Analyse und Bewertung der Ortsumfahrung B 521n

Kurzvortrag in Altenstadt am 29.1.2014

Dipl. Geogr./SRL Wulf Hahn
Mediator

Planerische Ideen zur Lösung des Konfliktes am KVP

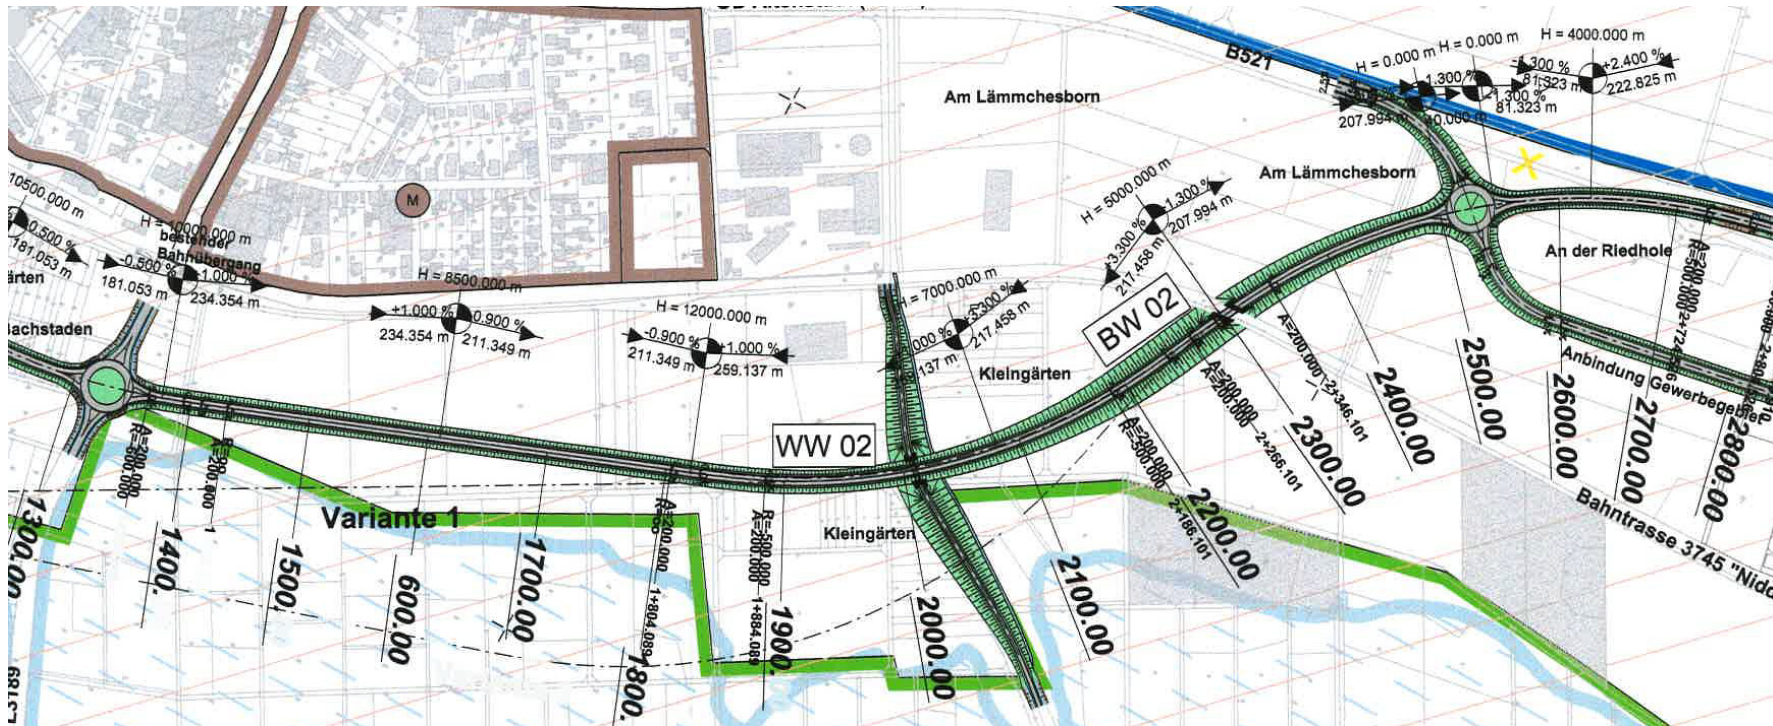
- Unterführung
- Fußgängerüberweg a b 50 Fußgänger/sph (§ 26 Abs. 1 STVO)
- LSA: Schlafampel mit Blinklicht
- Begleitmaßnahme: abgestufte Geschwindigkeiten auf der OU 70/50 km/h und Tempüberwachung

Vergleich SVZ 2010 und Analyse 2005

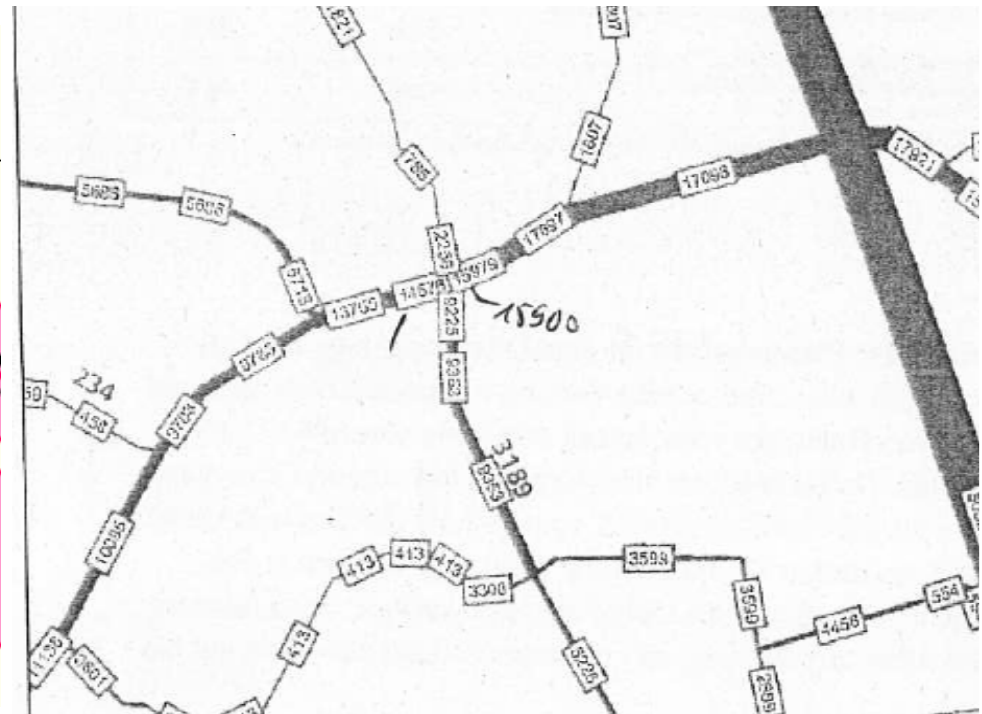
**Massive Überschätzung (10-40 %) in der Analyse führt
vsl. zu erheblichen Prognosefehlern !**
